**Avis de la Mission Régionale d'Autorité environnementale
de Bourgogne-Franche-Comté
sur le projet d'entrepôt frigorifique
sur le territoire des communes de Fouchères, Subligny
et Villeneuve-la-Donnagré (89)**

N° BFC-2025-013178 / GUNENV

AVIS du 3 avril 2026

Figure 3: Cartographie des aires d'études (source : Diagnostic faune, flore et zone humide)

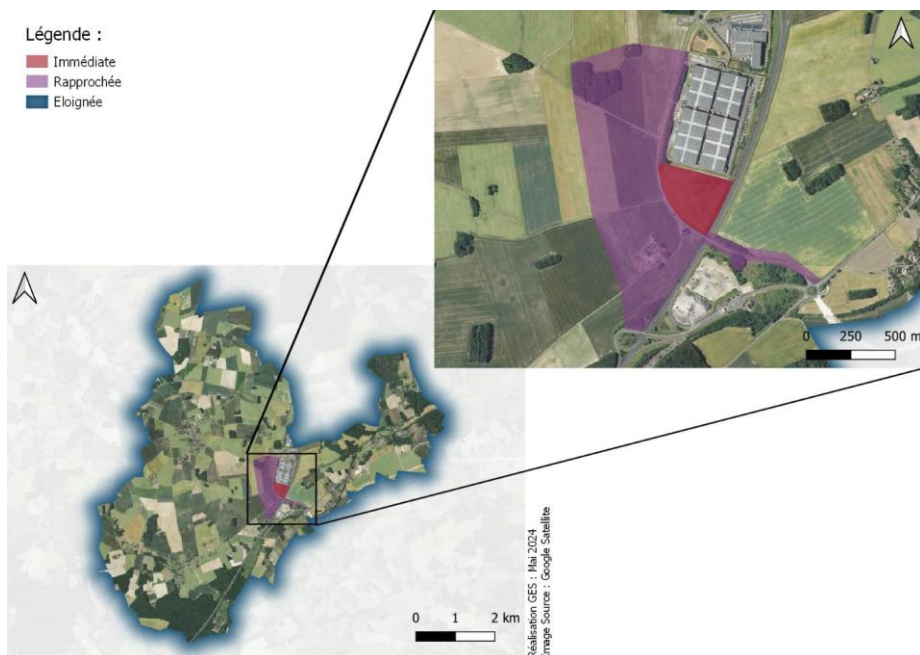
L'étude d'impact ne précise pas la définition des aires d'étude et présente seulement la cartographie ci-dessous (Figure 3).

Cette cartographie est issue du « *Diagnostic faune, flore, habitats et zone humide* » de GES qui définit succinctement une aire d'étude immédiate (AEI) correspondant au périmètre du projet (emprise foncière) et une aire d'étude rapprochée (AER) décrite comme la « *limite des diagnostics effectués* » représentant une vaste zone située en bordure nord-ouest, ouest et sud-ouest de la Zip et au niveau du tronçon la RD369 situé au sud-est. Une aire d'étude éloignée (AEE) est également définie et concerne les trois communes du projet, cette zone ayant donné lieu à une recherche bibliographique.

Le périmètre des aires d'étude est très différent d'un diagnostic écologique à l'autre et sa définition n'est pas justifiée, ces éléments n'étant ni harmonisés ni même repris dans l'étude d'impact. Par ailleurs, l'AEE retenue dans l'expertise de BIOS se limite à un rayon de 200 m autour de la Zip quand la plupart des études d'impact définissent l'aire la plus étendue selon un rayon de plusieurs kilomètres.

La MRAe recommande de présenter les aires d'étude de manière plus claire et cohérente dans l'étude d'impact et de mieux justifier la définition du périmètre des aires d'étude, notamment concernant l'aire d'étude éloignée.

Figure 4 : Aire d'étude (source : Expertise faunistique et floristique sur le site de Fouchères)

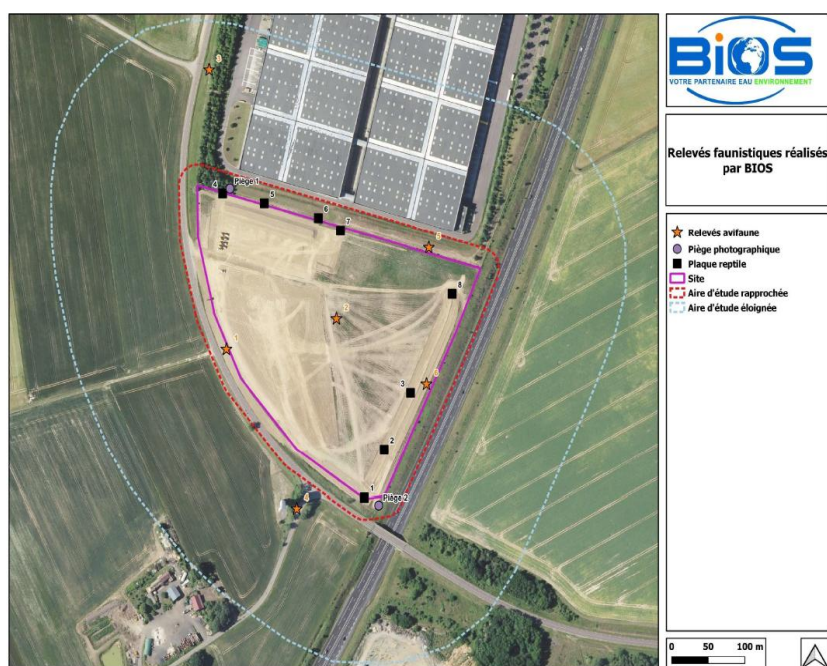
On remarque que les aires d'étude ne sont pas définies de la même manière dans l'étude écologique « *Expertise faunistique et floristique sur le site de Fouchères* » de BIOS (cf. figure 4). Cette étude propose, en partie II, trois aires décrites de manière succincte : une AEI correspondant à la Zip ; une AER correspondant à une zone tampon de 25 m autour de l'AEI où des inventaires habitats naturels, flore et faune à faible mobilité ont été réalisés ; et une AEE s'étendant sur un rayon de 200 m autour de la Zip afin « *d'intégrer le domaine vital des espèces affectées, notamment les espèces à grand rayon d'action* ».

Figure 6: Synthèse des mesures ERC (source : étude d'impact)

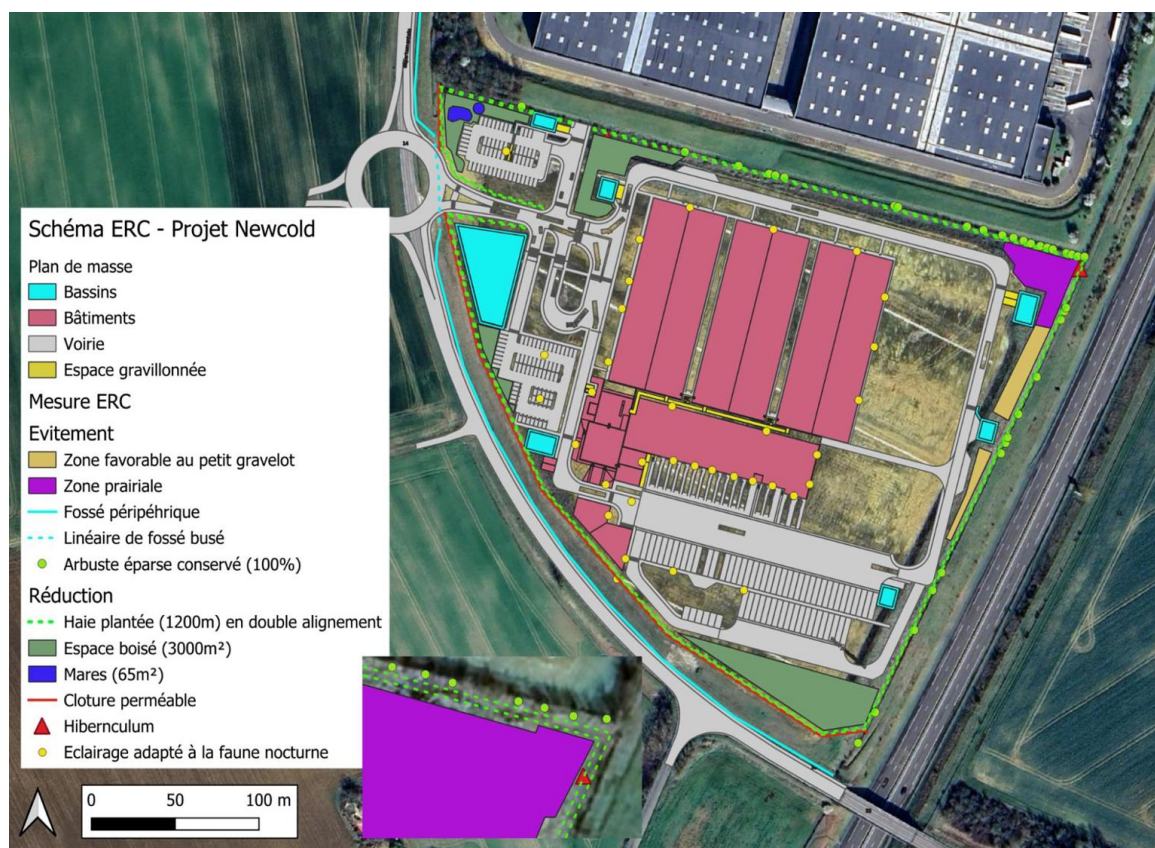
Concernant la biodiversité, quatre mesures d'évitement et 11 mesures de réduction sont envisagées³². Elles consistent notamment à préserver quelques arbustes occupés par des oiseaux nicheurs (E14) et à conserver le fossé situé en périphérie sud du site (E16), sachant que ce dernier est déjà localisé en dehors de l'emprise du projet. Les mesures E15 et E16 prévoient le maintien d'une zone enherbée et d'une zone favorable au Petit Gravelot en périphérie du site. Toutefois, ces zones sont restreintes et ne correspondent pas aux observations de Petit Gravelot réalisées en phase d'inventaire. L'étude ne justifie pas le choix de ces zones et ne précise pas si elles sont suffisantes pour maintenir un habitat de reproduction pérenne pour cette espèce, malgré les perturbations occasionnées sur site en phase d'exploitation.

Le projet prévoit également la mise en place d'un balisage préventif visant à protéger les secteurs évités. Cette mesure est pertinente, mais elle n'est pas explicite, l'étude ne précisant pas à quelle distance des habitats à enjeux la mise en défens est prévue. Un recul de 10 m autour des arbres et de 5 m autour des haies permettrait notamment d'éviter les destructions et le tassement du sol par les engins de chantier à proximité de ces secteurs. En outre, cette mesure, présentée comme un évitement, serait à requalifier en mesure de réduction.

- **de justifier le choix des zones conservées pour la nidification du Petit Gravelot, ainsi que leur suffisance pour maintenir un habitat de reproduction pérenne pour l'espèce, malgré les perturbations occasionnées sur site en phase d'exploitation ;**
- **de renforcer la mesure de balisage des secteurs évités, en respectant notamment un recul suffisant autour des arbres et des haies afin d'éviter toute destruction et tassements des sols à proximité des racines.**
